Avis délibéré de la mission régionale d'autorité environnementale sur l'extension de la retenue des Echauds II, au sein de la station des Ménuires, par la société d'exploitation de la vallée des Belleville (SEVABEL) sur la commune des Belleville (73)

Avis n° 2022-ARA-AP-1369

Avis délibéré le 29 juillet 2022

Figure 1: Cartographie générale du projet - Source : dossier

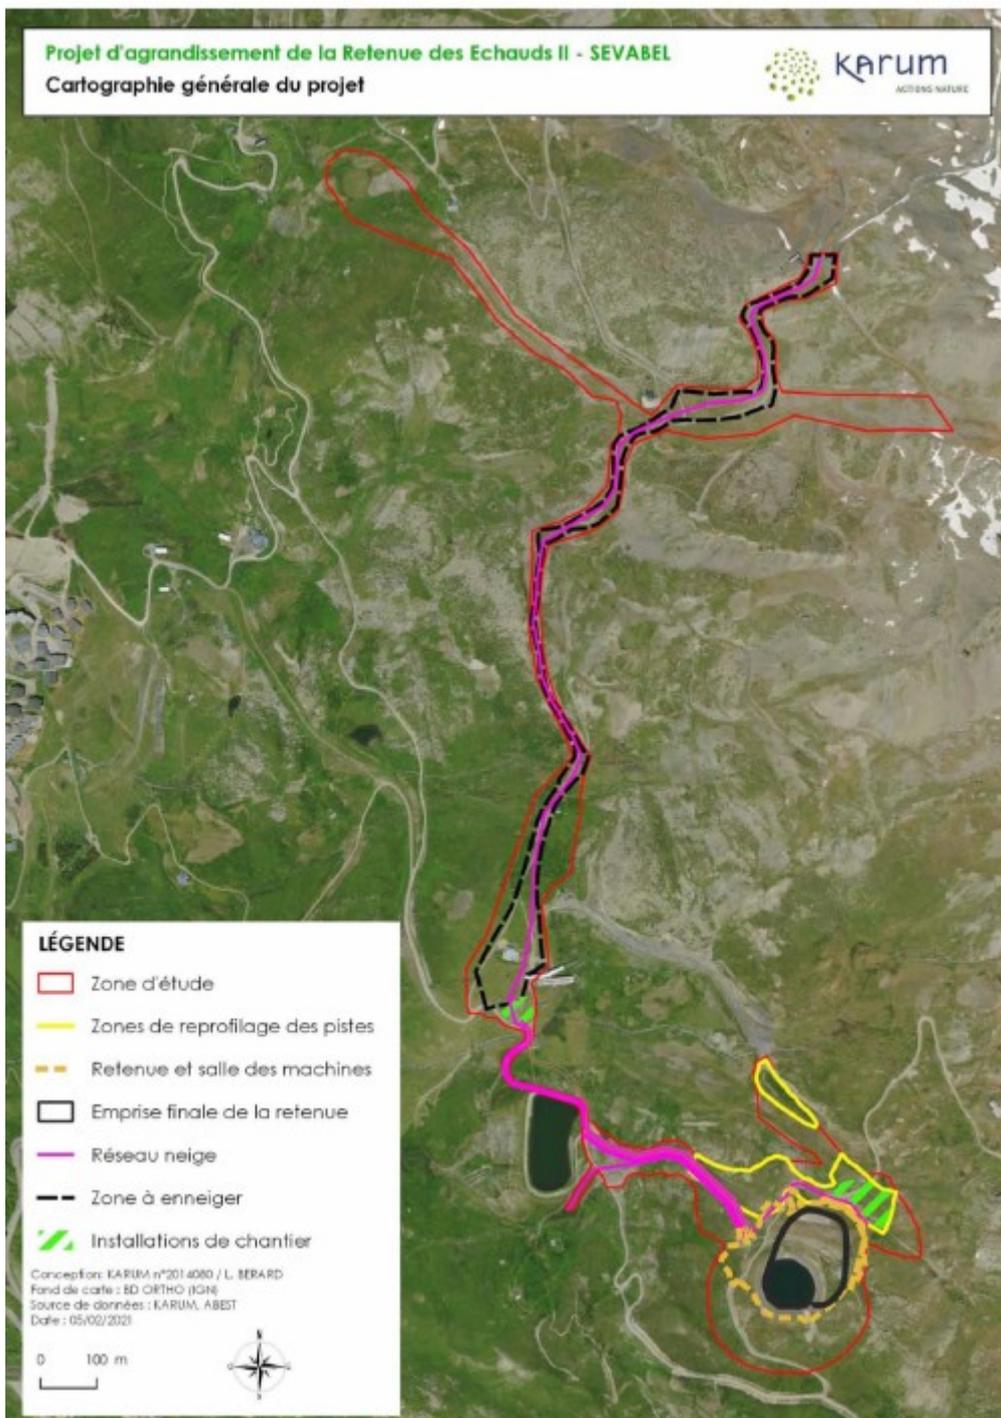
Les accès chantier se font par une piste 4X4 existante. La réalisation d'un réseau de neige sur la piste (branche Nord-Ouest de l'emprise de la zone d'étude sur la Figure 1) a été abandonnée.

L'extension d'un réseau neige sur une partie de la zone d'étude a été abandonnée du fait de la présence de zones humides et cours d'eau notamment (secteur Nord-Ouest, cf Figure 1).

Figure 2: Schéma du réseau AEP et adduction neige - Source : dossier

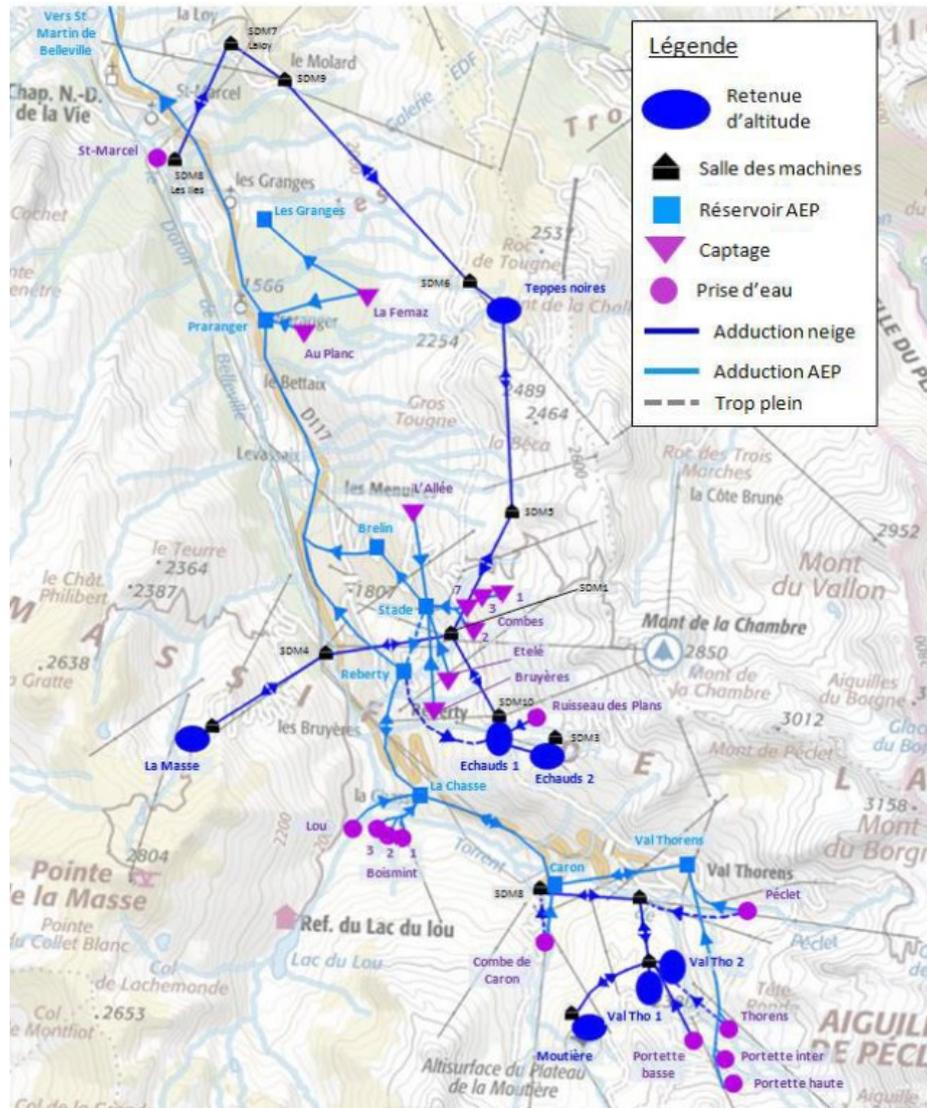
La carte suivante (figure 2) présente les prises d'eau, les retenues, les captages, réservoir AEP, et réseau d'adduction AEP et ceux de production de neige.

L'ensemble des prises d'eau sur les cours d'eau ont un prélèvement autorisé avec respect d'un débit réservé, celle de Saint-Marcel au Doron de Belleville a un prélèvement autorisé maximum de 50l/s et un débit réservé de 317 l/s¹³, avec des périodes d'utilisation affectées. L'évolution historique de l'hydrologie des cours d'eau, notamment de Saint-Marcel au Doron de Belleville (dont les étiages en périodes hivernale et estivale) n'est pas présentée et est nécessaire. Les situations où le prélèvement a été limité par le maintien du débit réservé sont à documenter plus précisément.

Les autorisations invoquées, auxquelles le dossier se réfère, sont en outre pour partie anciennes (1987).

Figure 5: Présentation d'une des modélisations, au scénario RCP 8.5 période 2081-2100 (niveau de probabilité Q50 : année médiane et Q20 : 4 pires années sur 20) - Source : complément du 20 janvier 2022 - Dossier

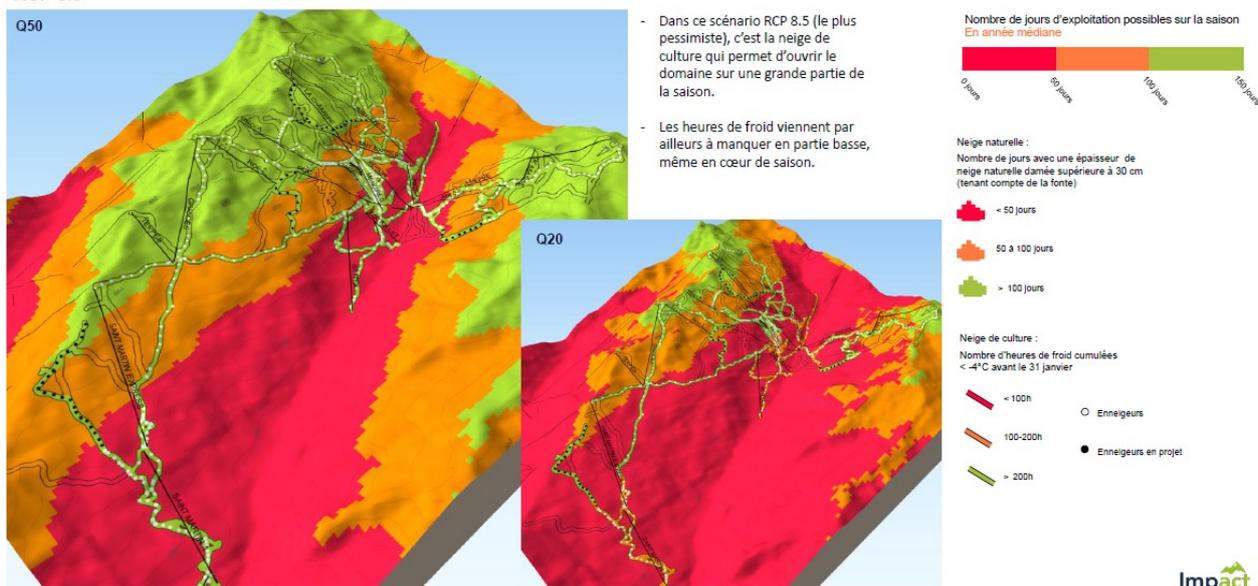
Cette étude intitulée « modélisation des impacts du changement climatique » s'appuie de fait sur des « modélisations de conditions d'enneigement sur la station » (cf. figure 5) qui ne considèrent pas la ressource en eau comme une variable ou une limite possible à l'exercice. Sont prises en compte l'altitude, l'orientation, sur une maille carrée de 75 m, utilisant les données par massif de MétéoFrance. Le dossier indique explicitement que la retenue apportera la ressource en eau nécessaire, ne s'intéressant qu'à sa disponibilité à très court terme, à l'échelle mensuelle.

Le dossier fourni, malgré ses nombreuses pièces et annexes, n'estime à aucun moment les volumes de neige de culture et donc d'eau nécessaires pour assurer un enneigement de la station tel que modélisé par exemple en 2041 et en 2060. Le dossier ne présente pas l'évolution estimée des débits des cours d'eau et sources assurant l'approvisionnement des usines de production de neige de culture ; il ne remet pas en question leurs valeurs actuelles, en dépit des informations existantes sur les conséquences déjà avérées du changement climatique sur la ressource en eau, et celles à venir.
